津駅西口駅前広場エリアマネジメント会議

～津駅西口駅前広場の配置計画案・整備イメージ（Ver.2）～

令和6年9月19日
津市

3 配置計画案(Ver.2)の修正

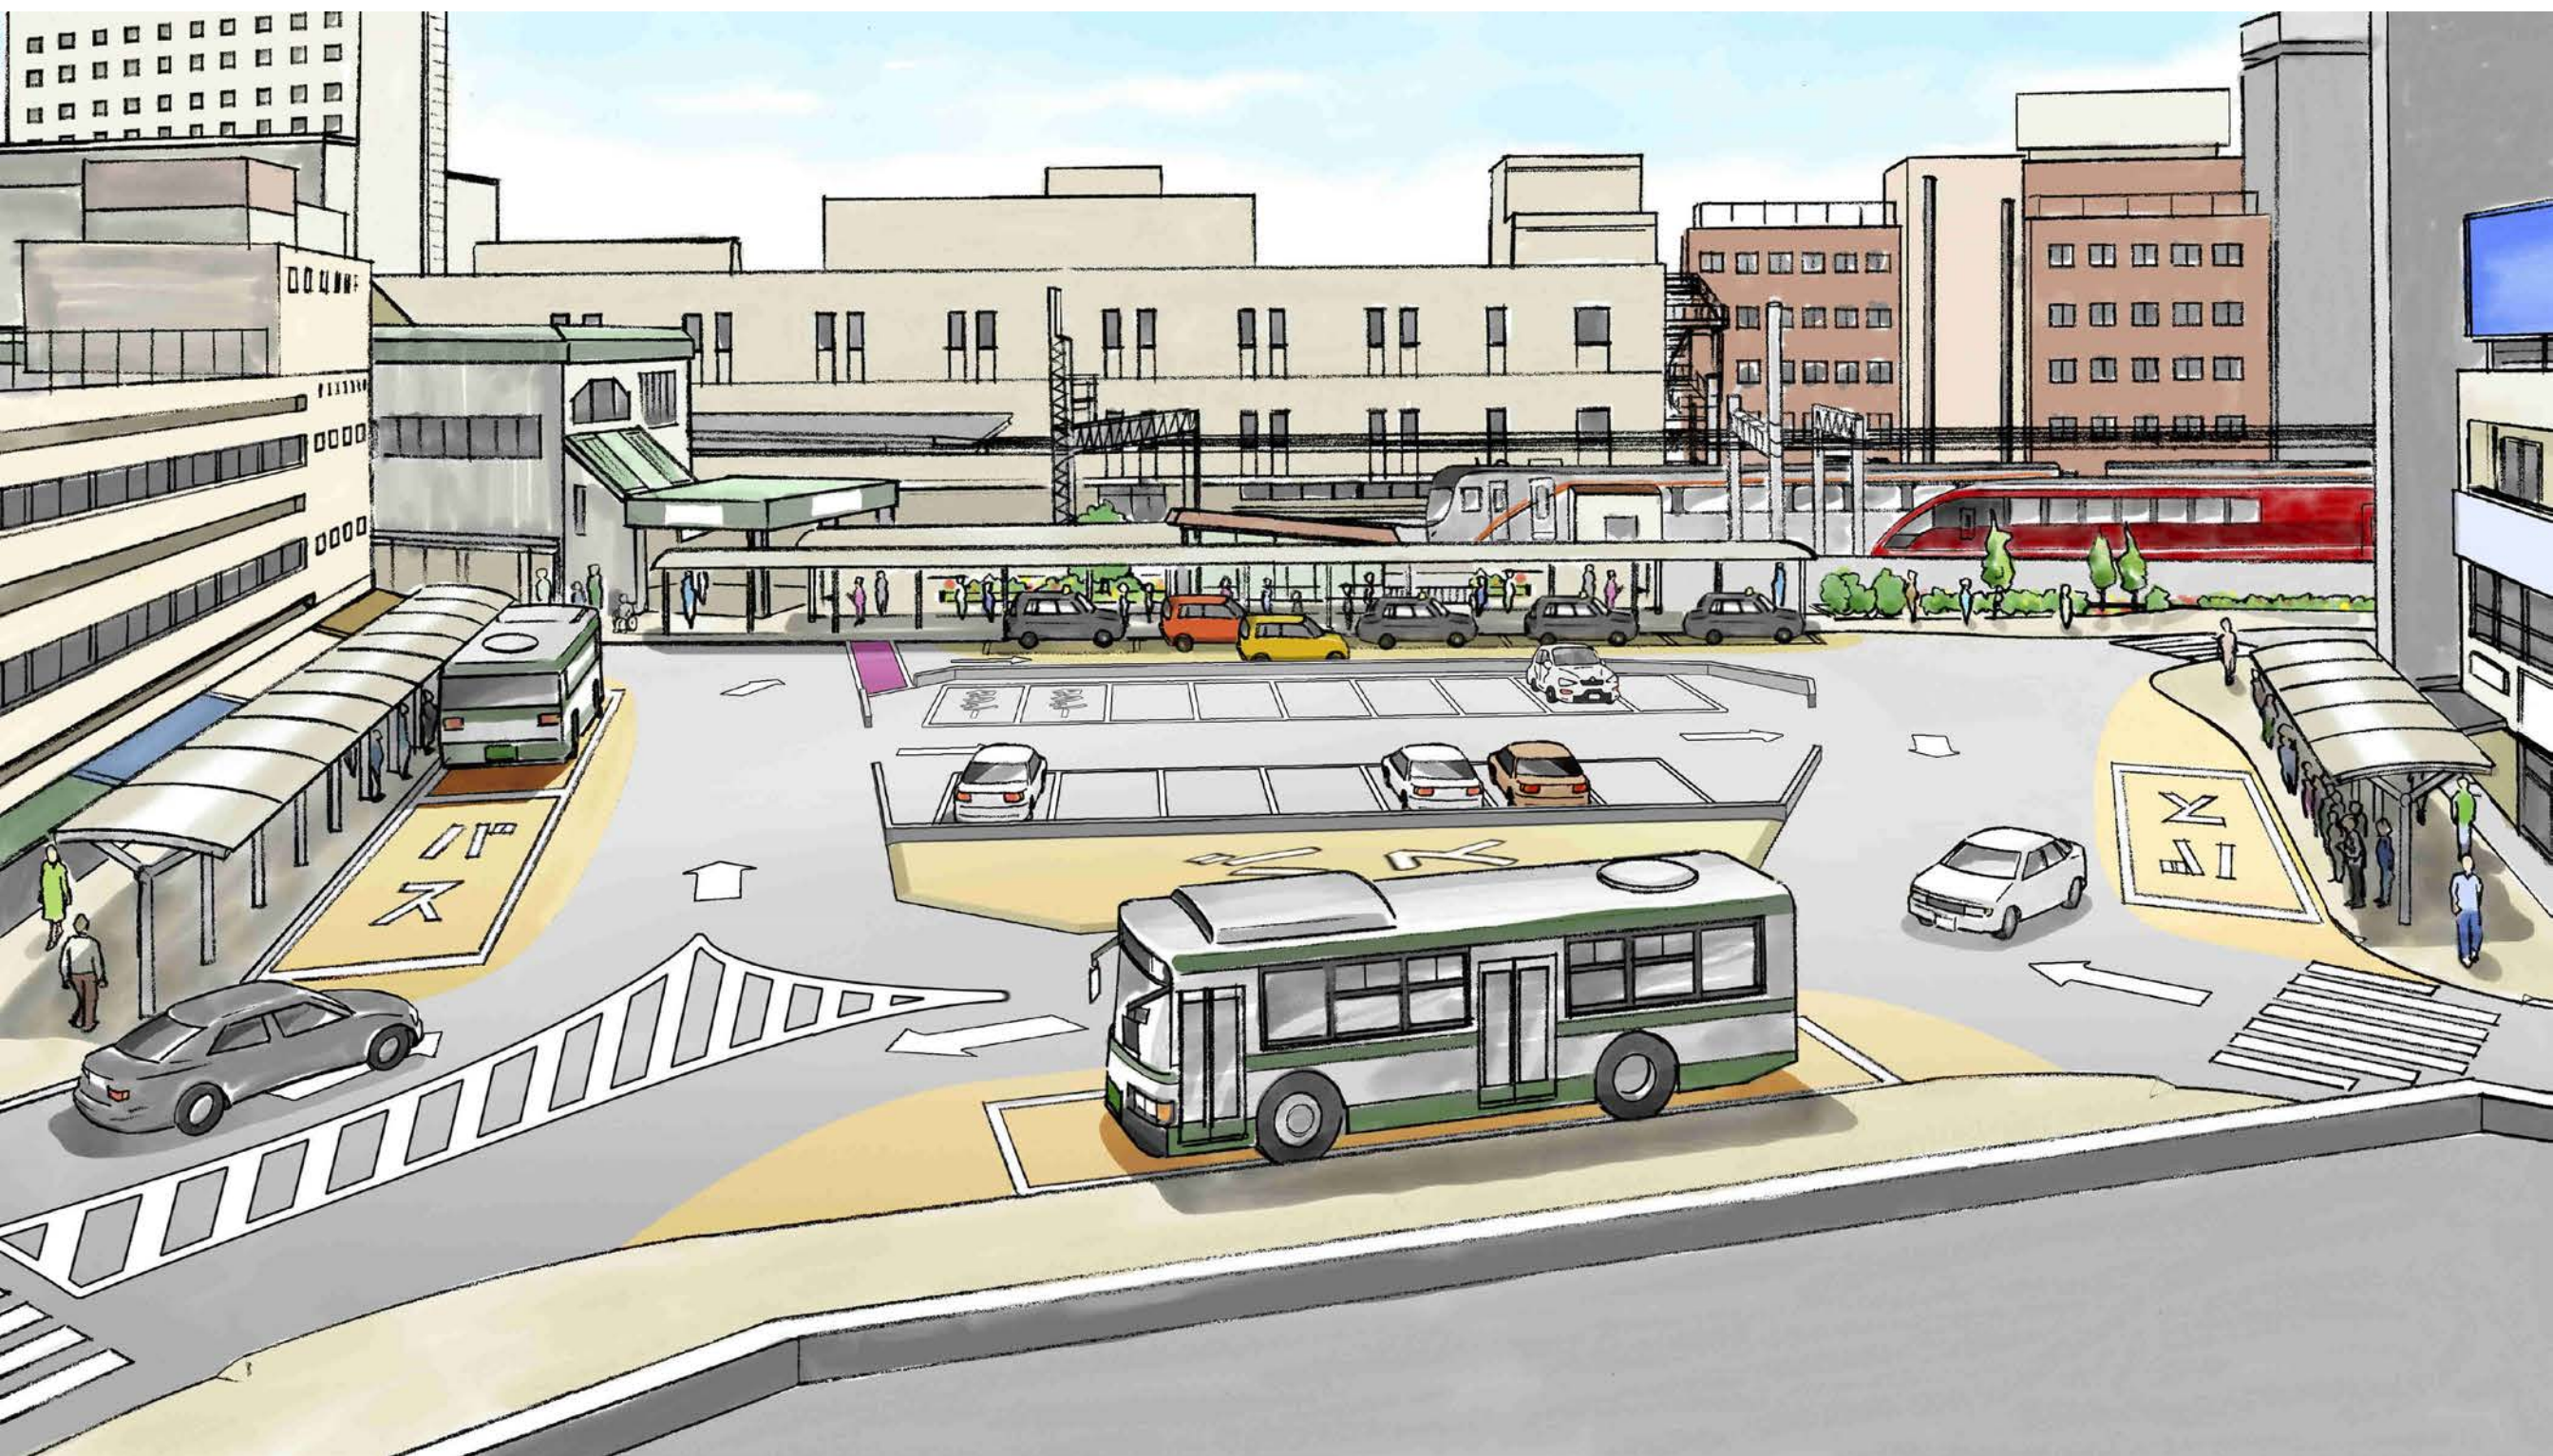
区 域	検討の視点と意見の概要
駅前広場内	一般送迎車乗車・待機場の取扱い(道路交通法) 駐車禁止規制がかかる駅前広場中央部で一般送迎車が待機(駐車)するためには、空間を物理的に仕切り「道路外」とすべき。
接続道路 (駅前広場北)	一方通行規制の取扱い(道路交通法・利用実態) 一方通行規制は周辺事業者の業務や住民生活に影響があり、規制理由の整理や関係者の理解を得る必要がある。
	一般送迎車乗車・待機場の取扱い(道路交通法) 駐車禁止規制がかかる道路上では待機(駐車)できない。

①一般送迎車の乗車・待機場
台数を増やすべきとの意見を受け、駅前広場内のレイアウトを変更し、**8台から14台に増加**
乗車又は待機のためのスペースとして活用

②一般送迎車・タクシーの降車場
駅近に降車専用スペースを2台分新たに設置

③身体障がい者用乗降場
駅舎エレベーター付近に身体障がい者用の乗降場を設置

④車両の誘導対策
駅前広場内に車両の誘導用の路面標示を整備

⑤荷下ろし場
トラック等の荷下ろしスペースの設置

⑥一般送迎車の乗車・待機場
駅前広場内の乗車・待機場を補完するため、**駅北側道路を一般送迎車の乗車・待機場として整備**

北側道路の活用については引き続き検討
